第315回核燃料施設等の新規制基準適合性に係る審査会合

京都大学臨界実験装置 (KUCA)

設置変更承認申請について

京都大学複合原子力科学研究所

図2 燃料領域長さを変更した炉心の炉心配置図（1）  
（炉心名称と燃料領域長さ、丸は制御棒）

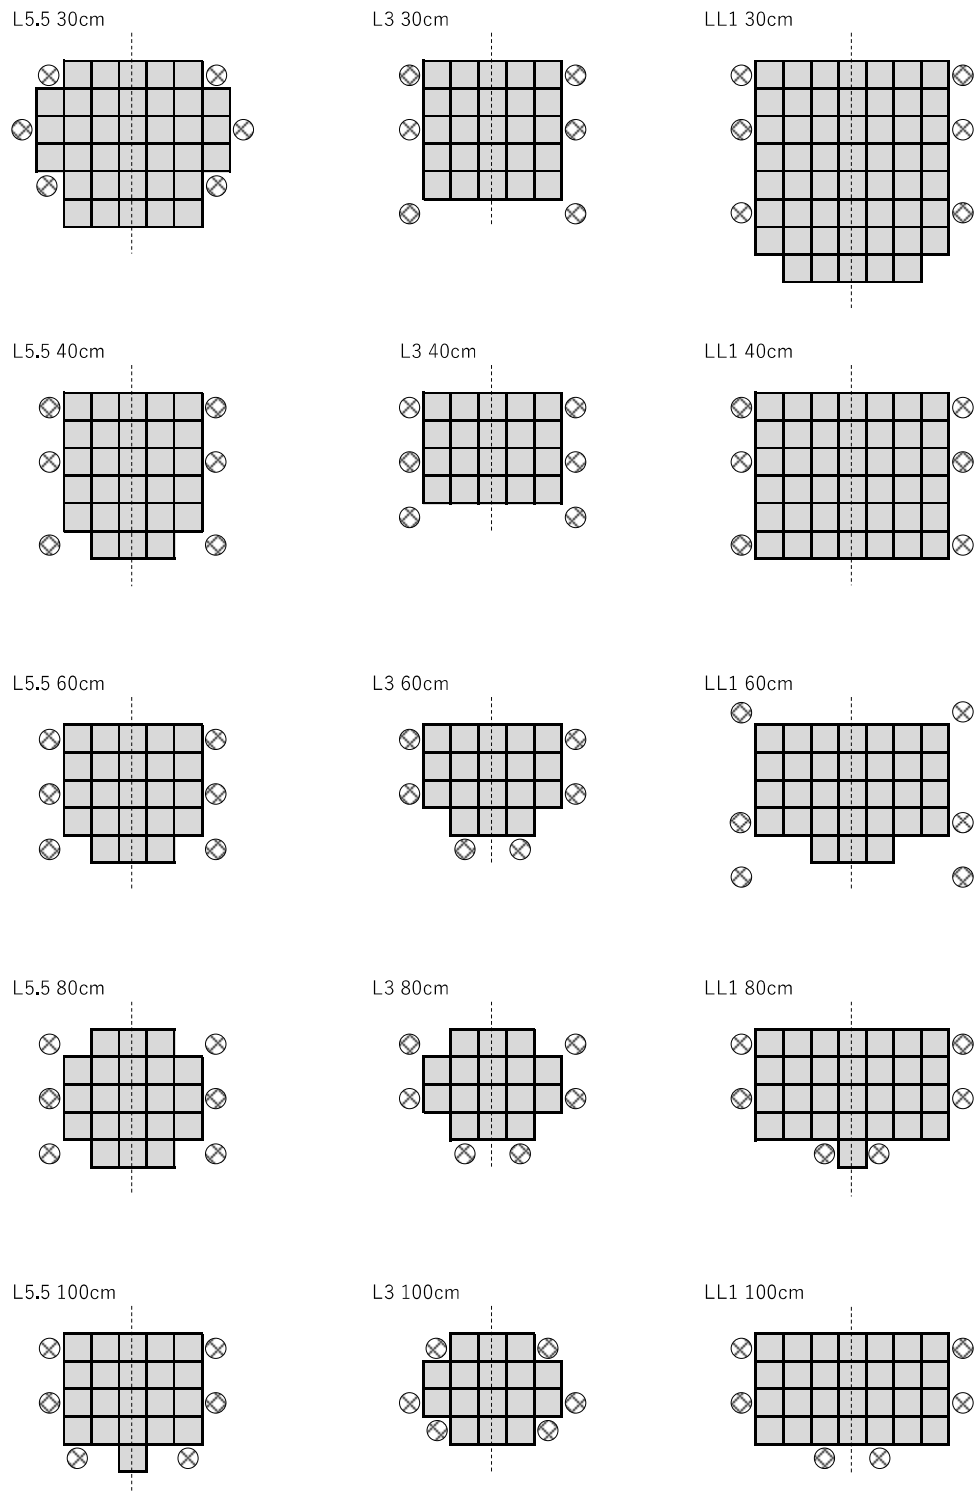
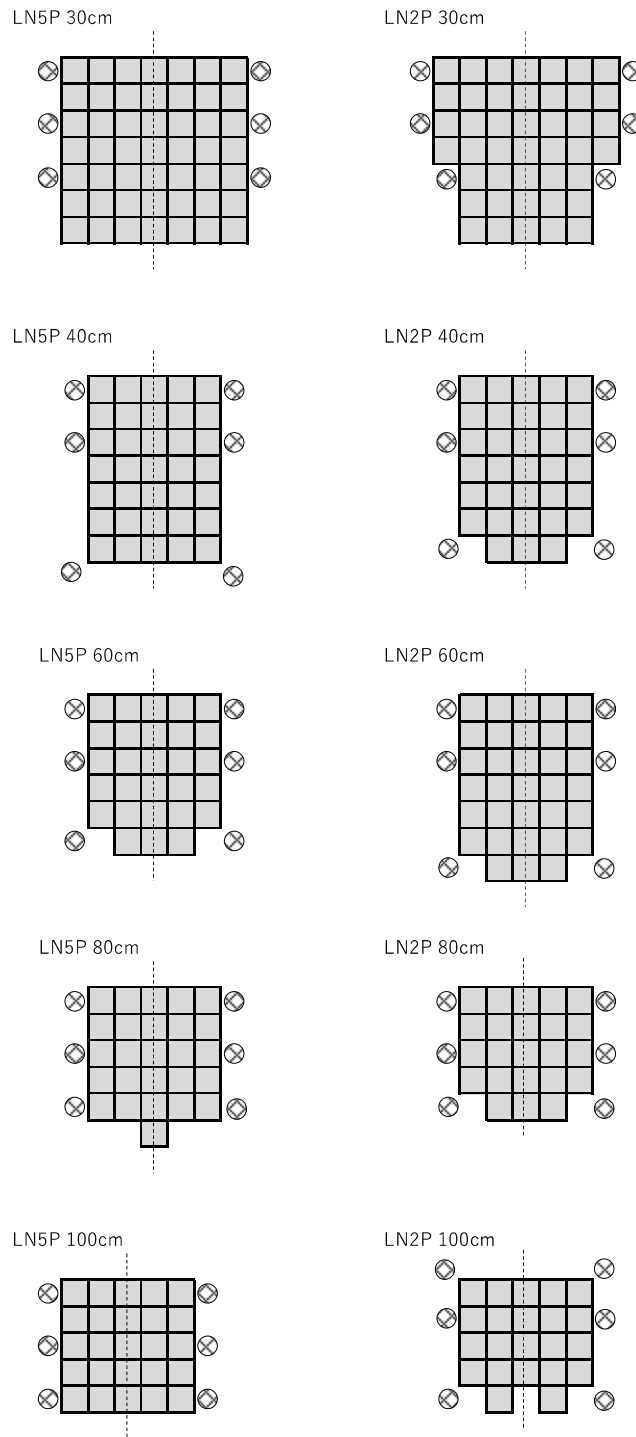
代表炉心において固体減速炉心で燃料領域高さを変更した炉心を検討すること。

結果を表 1 に、各炉心の燃料体の配置を図 2、図 3 に示す。この結果より以下のようなことが判る。

- 1) 燃料領域高さが長くなると臨界量は増加する。これは炉心が細長くなるため炉心から中性子の漏洩量が増えるためと考えられる。
- 2) 炉心長が変更になったときの実効遅発中性子割合の変化量は最大でも約 0.9% (L3P 炉心) であり変化量は非常に小さい。
- 3) 炉心長が増加したとき中性子寿命はほとんどのケースで増加している(30cm から 40cm への変化で減少している場合があるが、この変化量のごく僅かで炉心特性にはほとんど影響しない)。これは炉心が細く長くなるため炉心から中性子の漏洩量が増え、反射体の影響が大きくなるためと考えられる。
- 4) 2) と 3) のため、炉心長が増加したとき動特性パラメータである  $\beta_{\text{eff}}/\lambda$  は小さくなる。その変化率は L5.5P 炉心で 4%、L3P 炉心で 10%、LL1P 炉心で 16%、LN5P 炉心で 3%、LN2P 炉心で 7%と、中性子スペクトルが硬い炉心のほうが変化割合は大きい。これは中性子スペクトルが硬い炉心のほうが反射体の影響を受けやすいためと考えられる。
- 5) 炉心長を通常の 40cm から 30cm と短い炉心の変更したとき、各炉心共に実効遅発中性子割合と中性子寿命の値は共にほとんど変化しないので過渡解析への影響はほとんど無視できると考えられる。
- 6) 炉心長を通常の 40cm から長い炉心の変更したとき、実効遅発中性子割合はほとんど変化しないが中性子寿命は若干増加する。そのため、例えば反応度添加時の過渡解析では出力の変化はごく僅か緩やかになるが、温度上昇等の結果にはほとんど影響を及ぼさないと考えられる。(9/30 の第 304 回審査会合資料で  $\beta_{\text{eff}}$  と  $\lambda$  を変化させたときの過渡解析結果を説明)

以上の結果より、炉心の燃料領域の長さを変化させたときの炉心特性への影響は非常に小さいため、今回取り上げた以外の炉心についても代表炉心として標準の燃料高さの炉心を取り上げることで問題ないと考えられる。

図 4 制御棒価値解析炉心の水平断面の炉心配置図  
(炉心名称と燃料領域長さ、丸は制御棒)

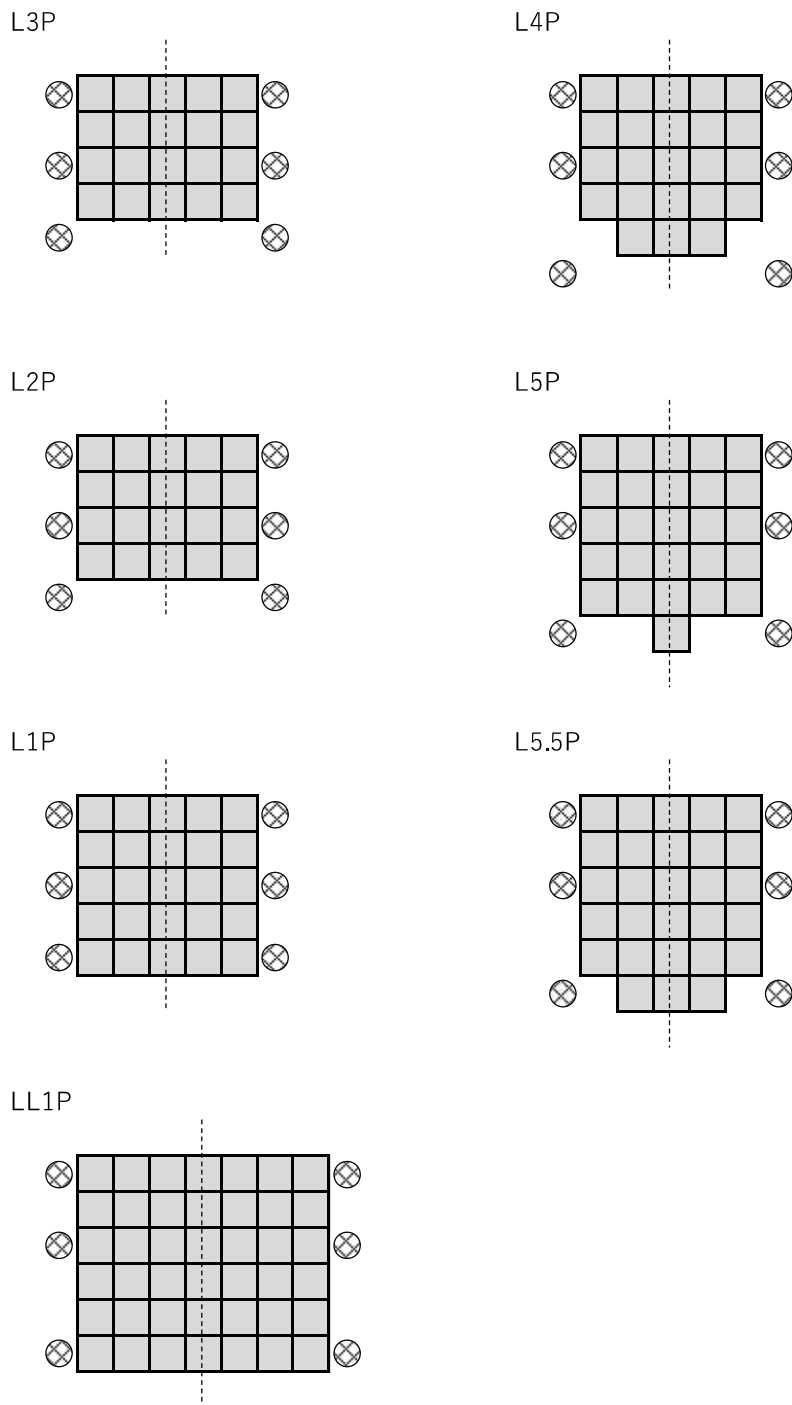
添付8で取り扱う代表炉心の考え方を整理すること。

各炉心の燃料体と制御棒の配置を図 4 に、解析結果を表 3 に示す。

ここでの解析は全て臨界炉心を対象としているので、余剰反応度はゼロであるので全制御棒値は  $1(\% \Delta k/k)$  以上であることが求められるが、全制御棒値の解析結果はすべてこの核的制限値を満足している。

制御棒に関する核的制限値としては、全制御棒値の他に「最大の 1 本の全体の 1/3 以下」というものがある。例えば図 4 の L3P 炉心の場合、炉心中心に近い制御棒の反応度値が最も大きく、解析によるとその値は全体の 29%（全制御棒値  $1.73\% \Delta k/k$  に対して  $0.50\% \Delta k/k$ ）であり、この制限値を満足している。
